改善箇所説明図①

基準不適合発生箇所

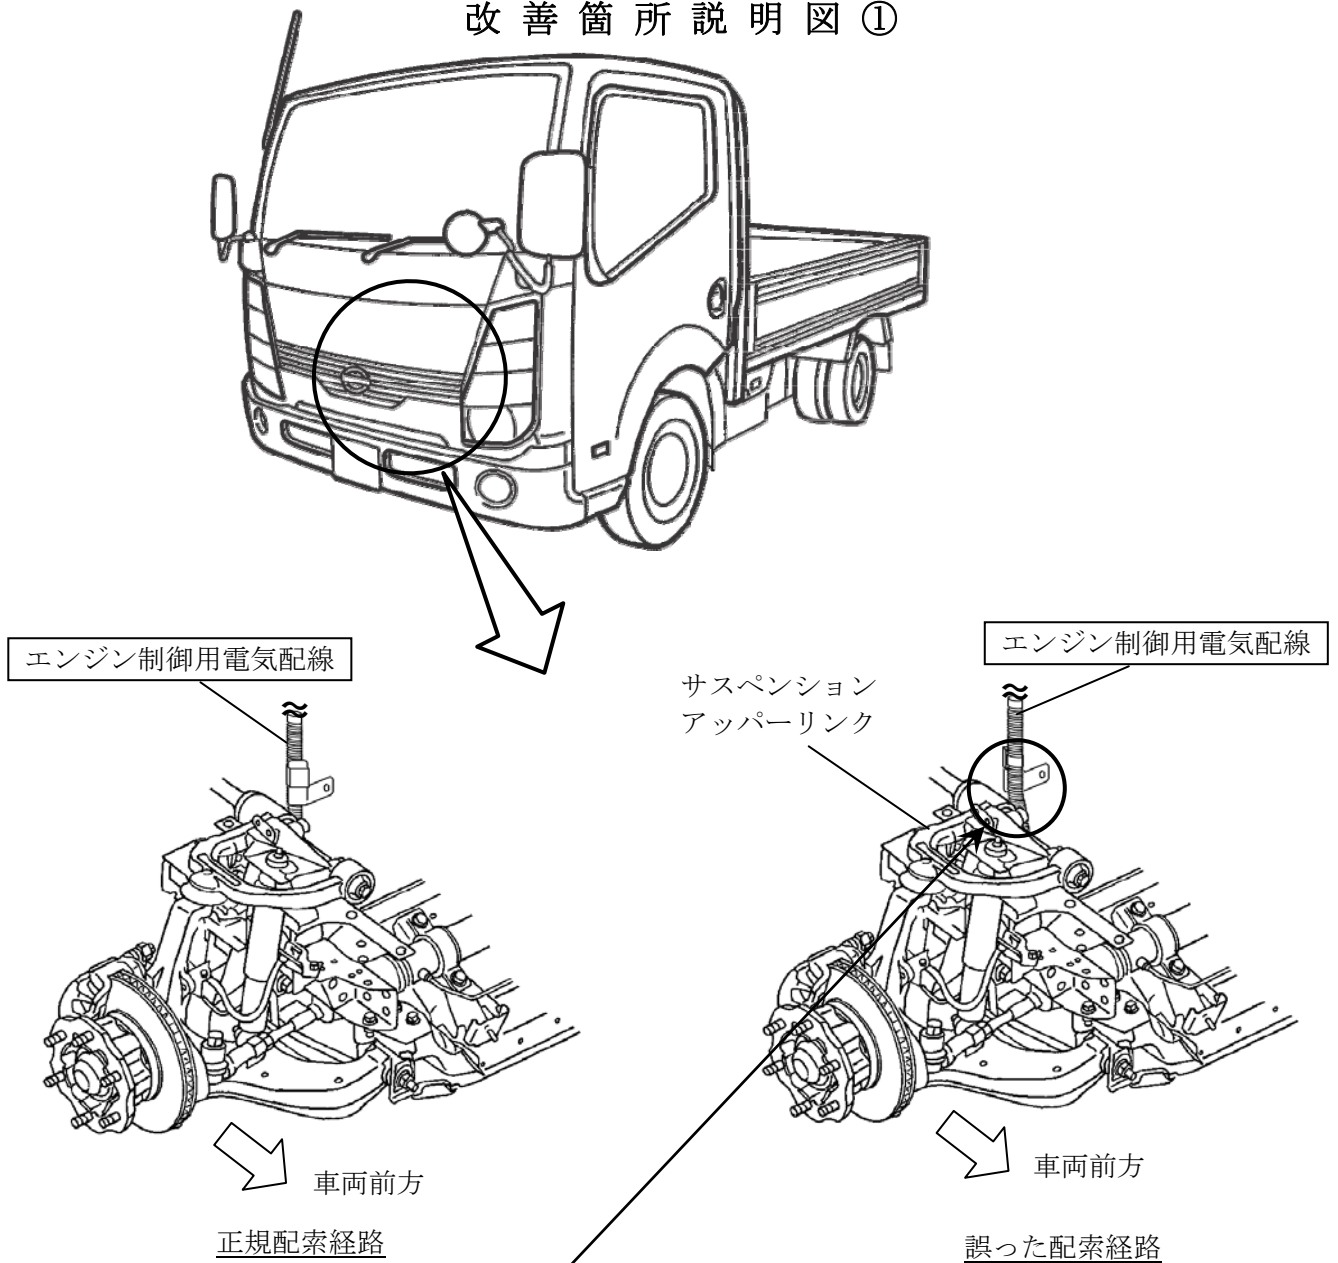
ディーゼルエンジン搭載車において、車両組み立て時のエンジン制御用電気配線の配索経路の指示が不適切なため、当該電気配線がサスペンションアッパーリンクに干渉しているものがある。そのため、そのままの状態で使用を続けると、当該配線が損傷し、最悪の場合、ショートしてヒューズが切れ、走行中にエンストし再始動できなくなるおそれがある。

全車両、当該電気配線の配索経路を点検し、誤配索のものは、正規経路に修正する。また、電気配線が損傷している場合は、電気配線を修理する。
